DATO  
12. februar 2024

SAGSNR.  
24-001771

## Notat om tilsyn og møde med Reersø Pumpelag torsdag den 8. februar 2024.

Nordstranden 2016.

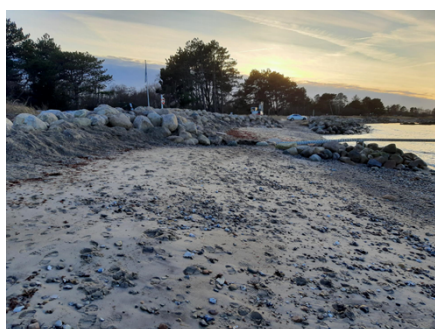
Luftfoto 2008. I 2008 var der ikke nogen hård kystsikring ud for nordstranden P-plads.

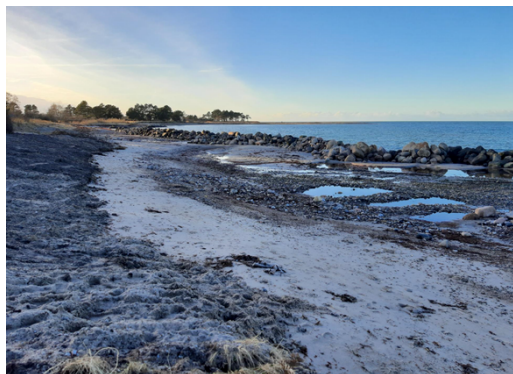
31. januar 2024. Arbejde i gang.

8. februar 2024. Hård kystsikring etableret.
